# THÜRINGER FERNWASSERVERSORGUNG AÖR

## Talsperre Weida Generalinstandsetzung Absperrbauwerke und Nebenanlagen

### Teiländerung Genehmigungsantrag

**Projekt-Nr. 615-3164**

**Abb. 3-2.: Schieferplatten linke Sattelmauer**

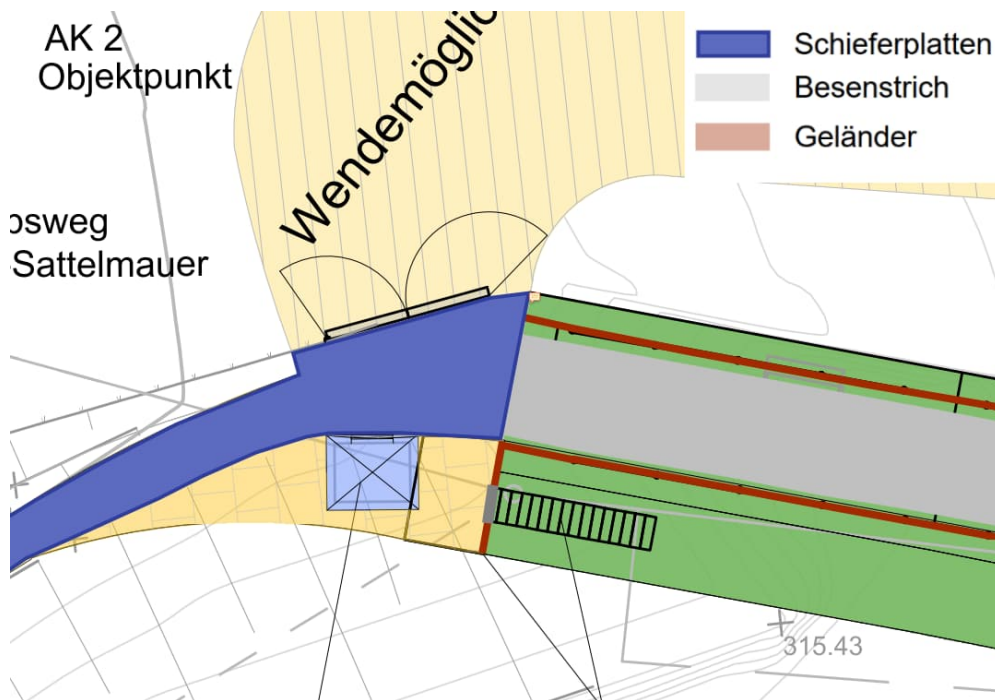
Falls weitere Platten in gutem Zustand ausgebaut werden können, werden diese zusätzlichen Schieferplatten im Bereich des Weges an den Mauerkronenanschlussflächen eingebracht, siehe Abb. 3-2. Auch hier wird der Zugang durch ein Tor abgesperrt. Wie auch auf der rechten Mauerseite wird in Kombination mit der Errichtung des Geländers in Anlehnung an die ursprüngliche Form das Erscheinungsbild in diesem Bereich gewahrt.

**Abb. 3-3.: Besenstrich Sattelmauer**

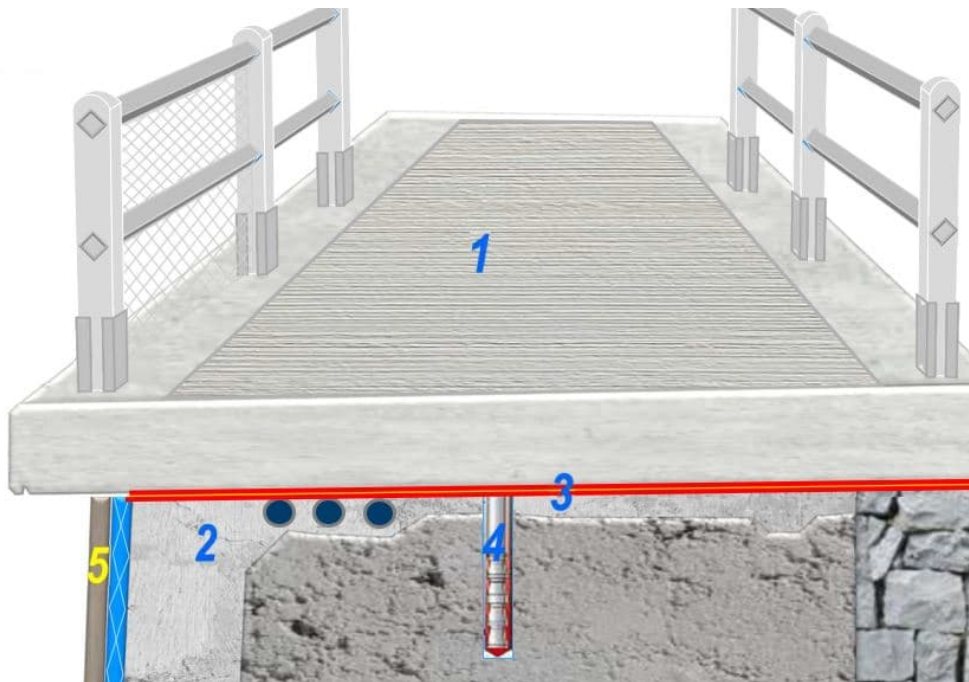
Wie in Abb. 3-1 und 3-2 angedeutet, wird in den übrigen Bereichen die Betonplatte mit einem Besenstrich aufgeraut, um die Rutsicherheit zu gewährleisten. Die Bereiche unterhalb des Geländers werden in Anlehnung an den Bestand mit Glattstrich versehen, siehe auch Abb. 3-3. Der Querschnitt zeigt mittig den Besenstrich (1) und unterhalb des Geländers den Glattstrich. Durch den Einsatz des Besenstrichs anstelle der Schieferplatten ergeben sich folgende Vorteile:

- keine Anarbeitungsaufwendungen im Bereich der Kontrollgang-Messschächte auf der Mauerkrone
- Keine Risiken durch unterschiedliche Temperaturspannungen im späteren Betrieb (Flankenabrisse Steinplatten)
- Keine Risiken Hochfrieren/Lösen der Platten
- Keine Ausführungsrisiken im Hinblick auf geeignete SHZ-Baustoffe („Fliesenkleber“). Verträglichkeit Fliesenkleber und SHZ Beton?
- Geringerer Unterhaltungsaufwand (Fugen)
- Einheitliches Erscheinungsbild
- Geringere Kosten

**Abb. 4-1.: Lage potenzieller bauzeitlicher Wasserhaltungen ohne Fangedämme**

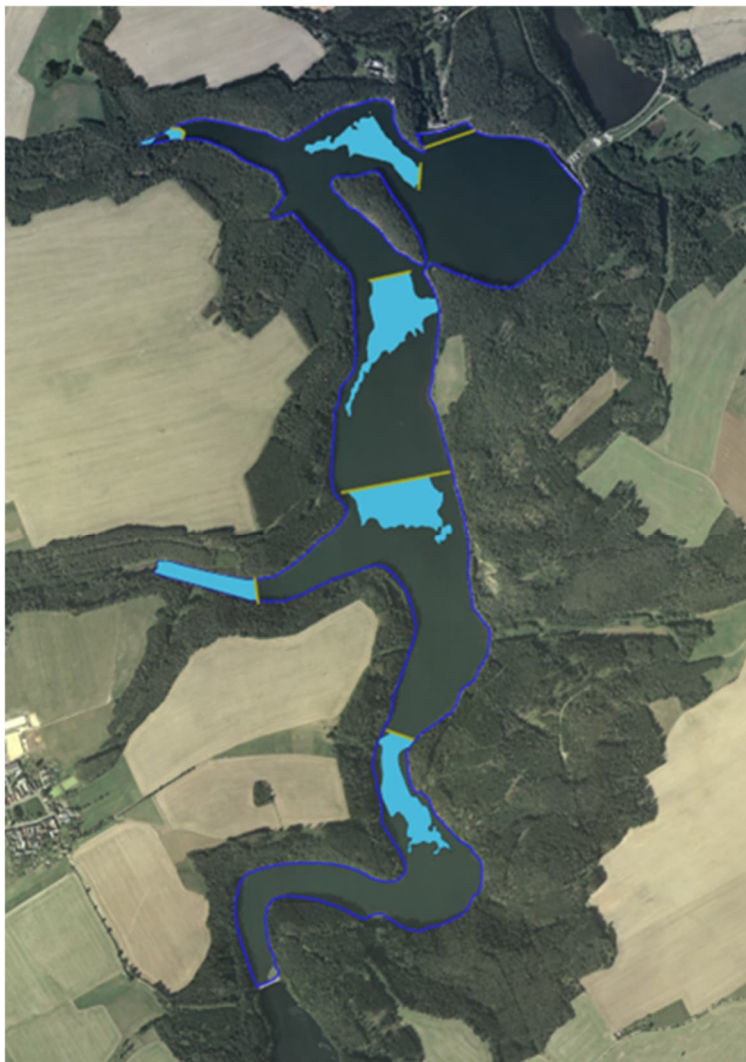
Zur Abstimmung des weiteren Vorgehens fand am 30.11.2022 eine Rücksprache mit der Firma nachaktiv zum umfassenderen Monitoring sowie am 8.12.2022 eine Abstimmung mit der UNB Greiz zum Monitoringumfang zur möglichen Abgrenzung der Wasserflächen im Stauraum statt. Durch ein vorgezogenes Monitoring der Fledermauspopulationen mit Start im Frühjahr 2023 soll konkret dargestellt werden, welche Bereiche derzeit in welchem Umfang durch die Fledermäuse genutzt werden. Das Monitoringkonzept sieht hierzu ein Netz aus 4 Permanentstationen mit automatischer akustischer Erfassung über die gesamte Saison hinweg vor. Vorsperre und Ausgleichsbecken sind in die Untersuchungen einzubeziehen. Die Fledermauspopulation wird vor dem Abstau, während des Abstaus und danach durch ein Monitoring begleitet.

Das Fledermausmonitoring wird nach Abstimmung des Untersuchungsumfanges mit der Behörde beauftragt. Aus der Analyse der Untersuchungsergebnisse (Zwischenbericht) sind Rückschlüsse auf den zu empfehlenden Umfang und die Lage potenzieller Wasserflächen im Stauraum abzuleiten. Es wird empfohlen, die aktuellen Hinweise aus dem Zwischenbericht für die endgültige Abgrenzung der Wasserhaltungen zu berücksichtigen.

## Plan B.304b Mauer Regelquerschnitt HM

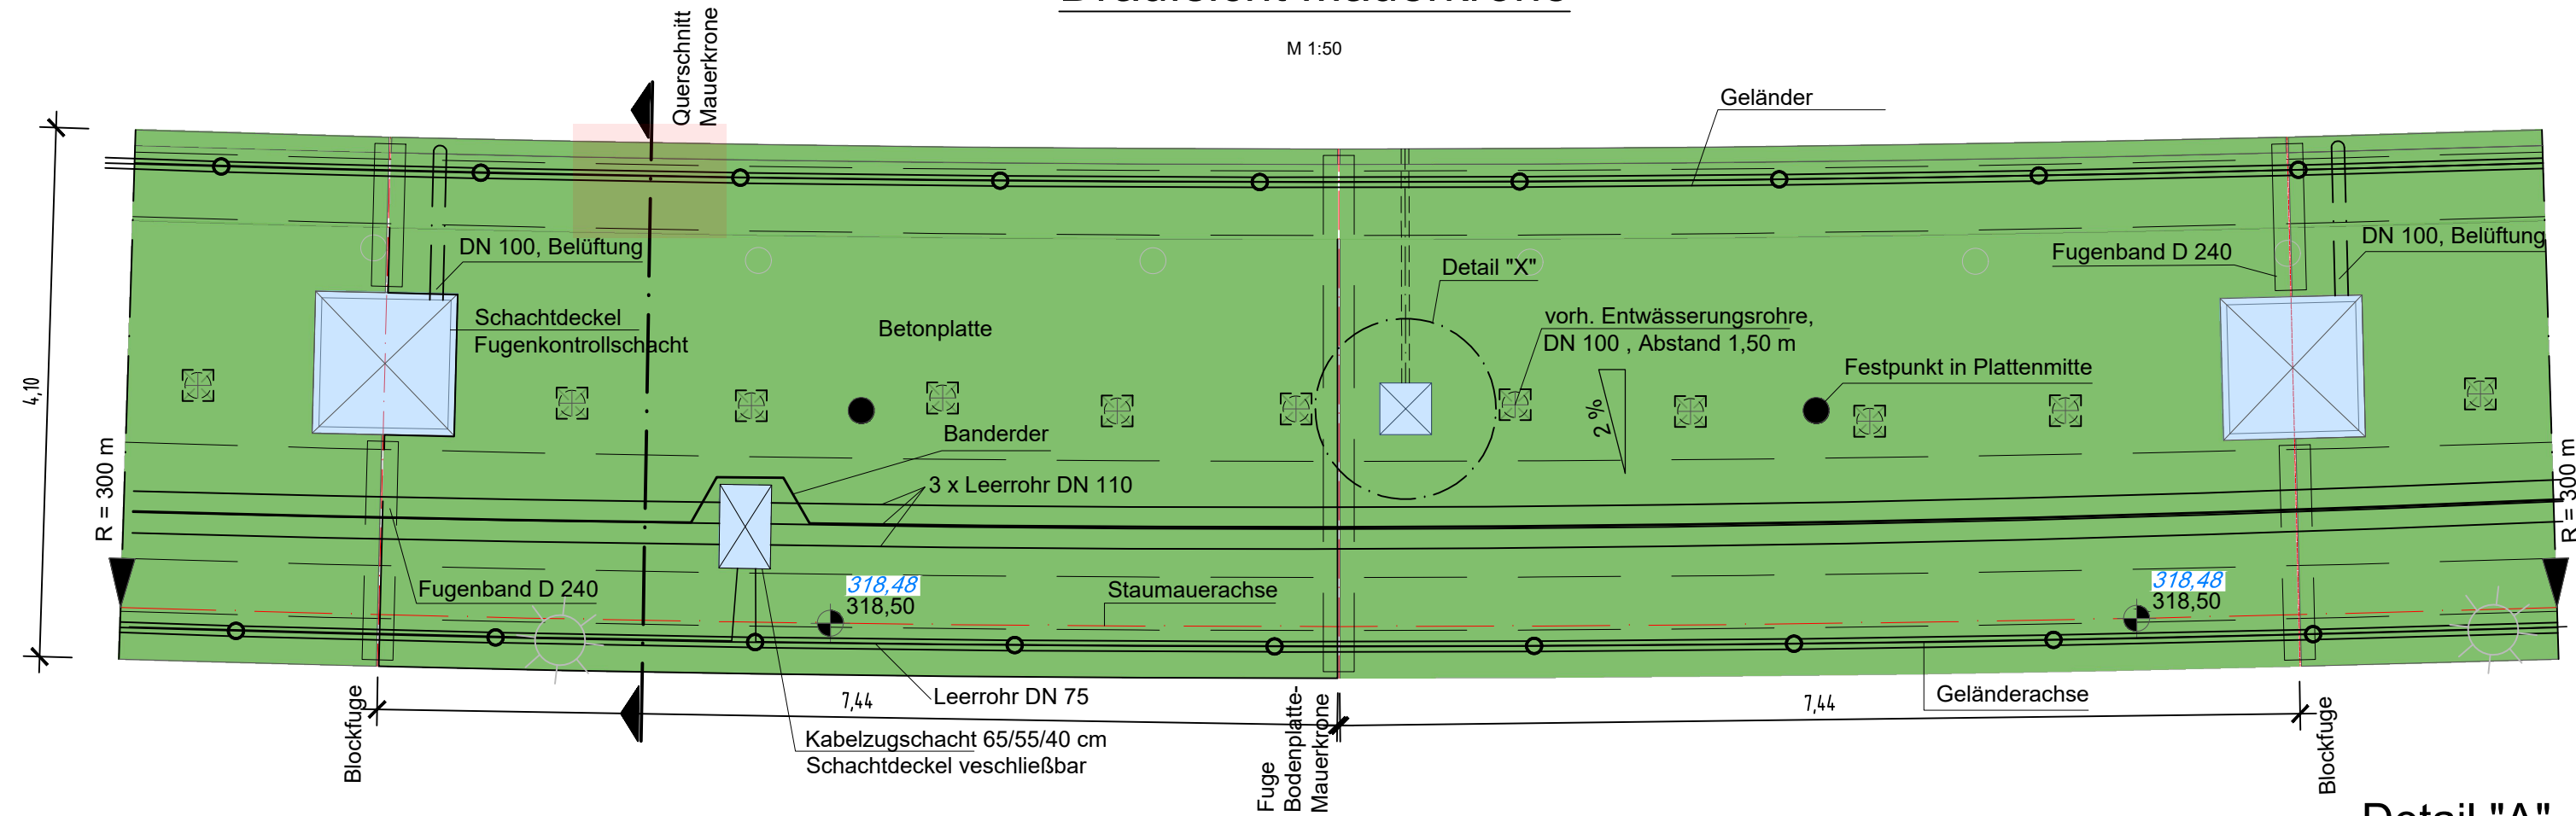
Die Herdmauer war ursprünglich so konzipiert, dass bei einer Erneuerung der Geomembran (30-50 Jahre) keine Erdarbeiten erforderlich werden. Auf diese Bedingung soll verzichtet werden. Die Geomembran schließt an einen wesentlich niedrigeren Sohlbalken an.

- Sporn, der die Einbindung in den Fels abdichtet. Vorlaufend zur Betonage des Sporns wird unmittelbar im Anschluss an den zur Überbetonage freigegebenen und geologisch aufgenommenen Gründungsfels ein ca. 30 cm hoher Versiegelungsbeton eingebaut. Dieser Versiegelungsbeton erhält keine planerischen Feldfugen. Er ist als Felsersatz konzipiert, dessen jeweilige Feldlänge sich am Fortschritt des Felsaushubes orientiert.  
Der Spornbeton ist in Felder unterteilt, die dem Raster der Altmauer entsprechen. Die Fugen werden durch Dehnungsfugenbänder abgedichtet, die über eine Anschluss tasche an den Versiegelungsbeton angeschlossen werden.

- Herdmauer, die den Anschluss der Geomembrandichtung an die Untergrundabdichtung/Dichtungsschleier bildet. Die Herdmauer ist gemäß den Fugen der Altmauer in einzelne Blöcke unterteilt. Die Blockfugen sind in Verlängerung des vorerwähnten Blockfugenbandes abgedichtet. Von einem doppelten Fugenbandsystem wird Abstand genommen, da ein solches System mangelanfällig ist (Einbaufehler). Es würde nur dann eine höhere Sicherheit einer zuverlässigen Fugenabdichtung bilden, wenn der Raum zwischen beiden Bändern über ein Kontrollrohrsystem überwachbar wäre. Dies ist hier zuverlässig technisch nicht machbar.

Die Herdmauer ist nicht fest mit der Altmauer verbunden. Durch eine Bitumenschweißbahn an der Kontaktfuge zur Altmauer ist gewährleistet, dass auch bei einer Entlastung des wasserseitigen Mauerfußes, durch den Wasserdruck im Einstaufall, der Untergrundanschluss der Herdmauer gedrückt wird. Somit ist das Vorbodenprinzip auch bei dieser Lösung gewährleistet.

Gegen aufsteigendes Wasser in der Kontaktfuge Altmauer/Hermduer wird auf dem Spornbeton ein Längsfugenband als Eckprofil eingebaut, das über eine Klemmkonstruktion mit der Altmauer verbunden wird.

Durch die niedrigere Herdmauer ändert sich das Abdichtungssystem im Mauerfußbereich. Der in [1] durch die hohe Herdmauer abgedichtete Fußbereich wird jetzt auch durch die Geomembran abgedichtet.

Die Zonen sind durch eine längslaufende Klemmschiene voneinander getrennt.

Der Entwässerungs- bzw. Kontrollhorizont liegt nach wie vor in Höhe der Sohle des Kontrollganges. Pro Abschnitt/Bahnbreite der Geomembran wird ein Kontrollrohr in den Kontrollgang geführt. Durch den unmittelbaren Anschluss des Kontrollrohres an das Geogitter hinter der Geomembran ist keine Längsdränage mehr erforderlich.

Bei dem gegenüber [1] geänderten Herdmauerkonzept entfällt der fest mit der Mauer verbundene Teil „Dichtwand“ am Mauerfuß. Dadurch wird der statisch tragende Mauerquerschnitt geringfügig verkleinert. Dies ist für die Gesamtstandsicherheit der Stau-mauer ohne Belang. Ein entsprechender Momentenvergleich mit/ohne Dichtwand liegt dem Prüfstatiker vor.

## Plan B.305b Mauerkrone Details HM

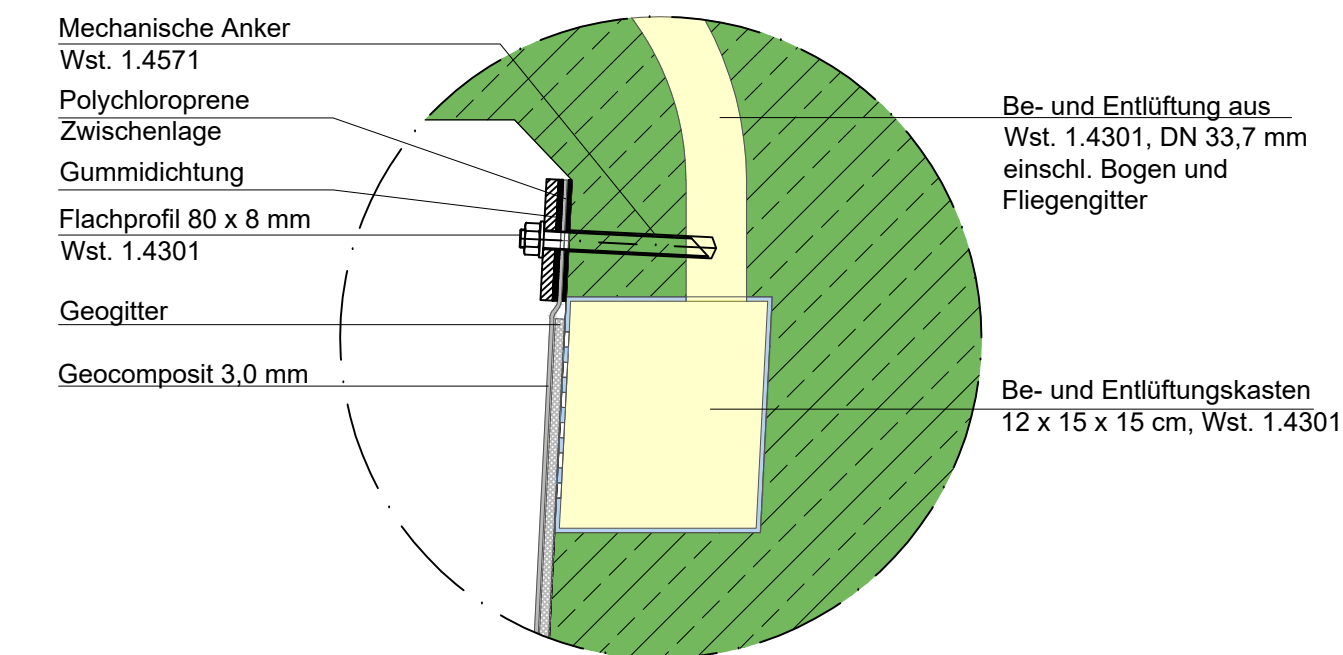
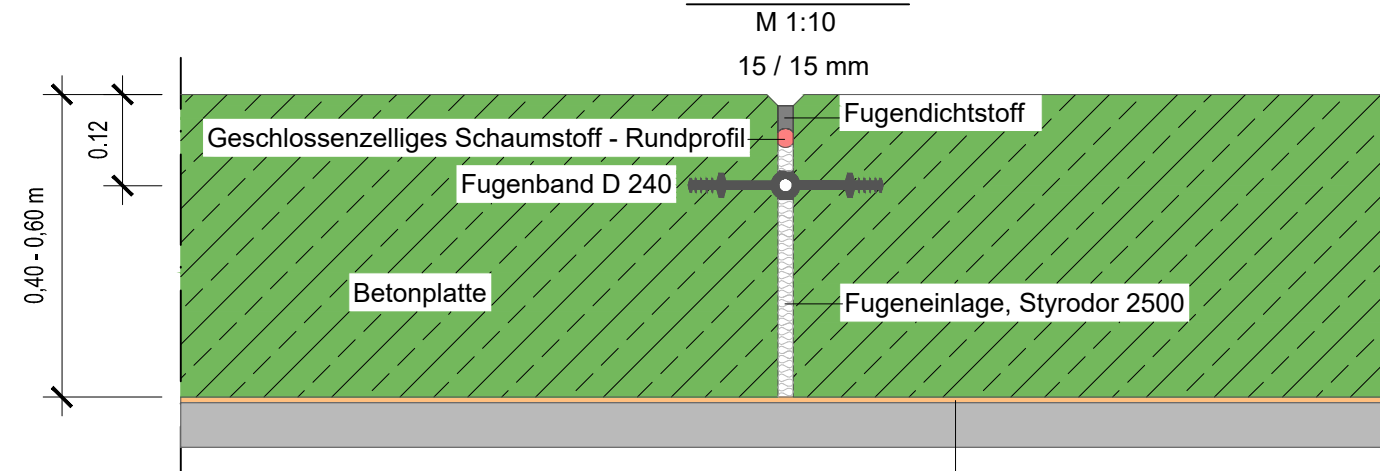
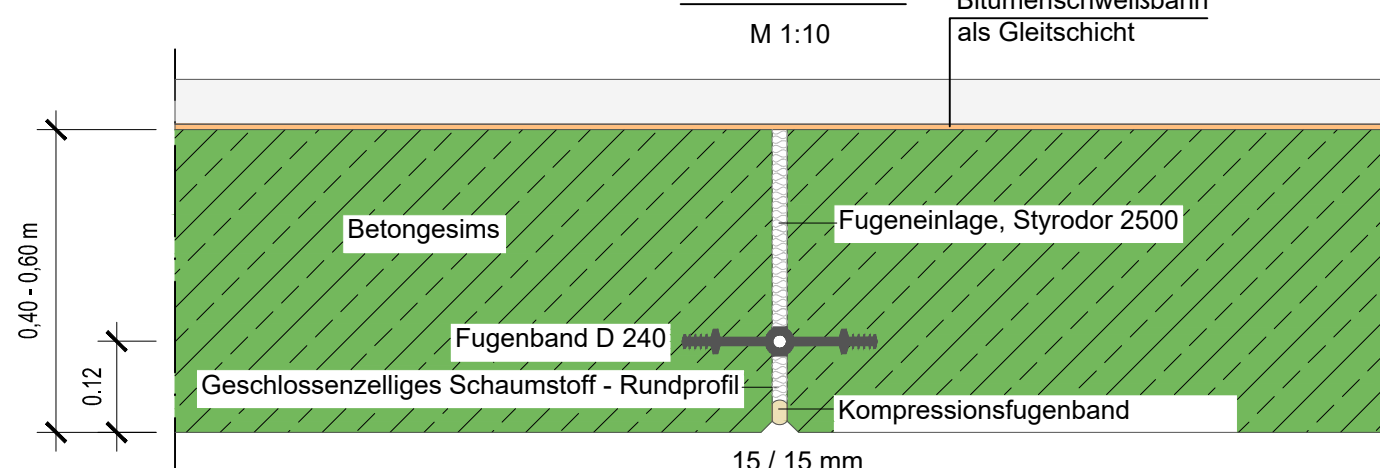
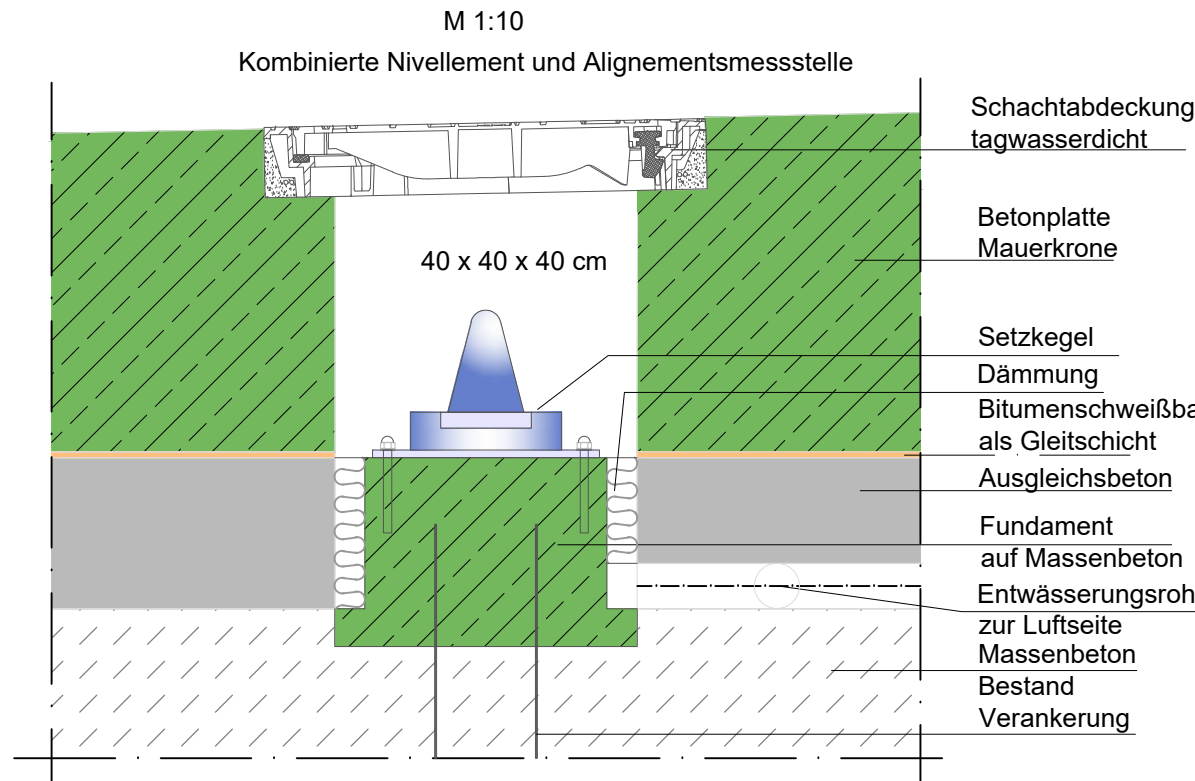
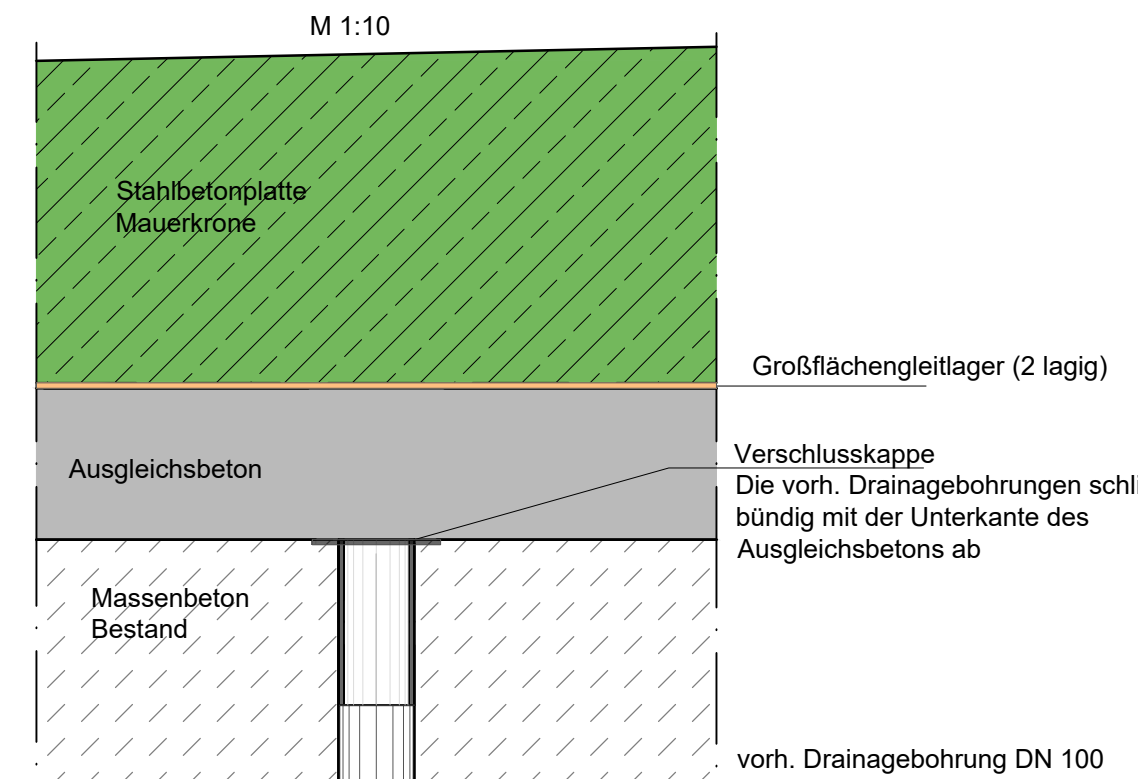
Es ist davon auszugehen, dass ein Großteil der Mauersteine nicht ohne Beschädigung geborgen werden kann. Die erforderlichen Steine für die Brüstungsmauer können zudem auch nicht mehr am Markt bezogen werden. Daher wird die Geländerkonstruktion der Wasserseite analog auch auf der Luftseite anstelle der Brüstungsmauer errichtet.

Um das ursprüngliche Erscheinungsbild der Brüstungsmauer wiederzugeben und erlebbar zu machen, soll soweit möglich das Bild der Brüstungsmauer an den linken und rechten Hangbereichen der Mauerkrone wiederhergestellt werden, siehe Abb. 2-1. Hier können auch alternative Bauweisen, wie z. B. Matrizenschalungen mit gefärbtem Beton zum Einsatz kommen.

Unterhalb des Geländers wird die Betonplatte mit einem Glattstrich versehen und im Nutzungsbereich mit einem Besenstrich, um die Rutsicherheit zu gewährleisten.

Die ursprüngliche Geländerkonstruktion bestand aus Stahlbetonpfosten im Abstand von zwei Metern, verbunden durch Holzholme. Die Höhe der Oberkante des obersten Holzholmes lag bei 0,95 m. Um das Geländer an den heutigen Stand der Regelwerke anzupassen ist die Höhe des Holms auf 1,20 m zu erhöhen. Das Geländer wird so ausgeführt, dass Personen nicht zwischen den Holzholmen hindurchstürzen können, beispielsweise mit einer Stabgittermatte zwischen den Holzholmen. Je nach Ausführung des Schutzes gegen Hindurchstürzen wird das Geländer um eine Fußleiste ergänzt.

c				
b	Teiländerung Ersatz der Brüstungsmauer durch Geländer	12/2022	ABan	ABan
a	Planungshöhen in DHHN2016 ergänzt	05/2022	Jue	ABan
Nr.	Art der Änderung	Datum	Gez.	Bearb.
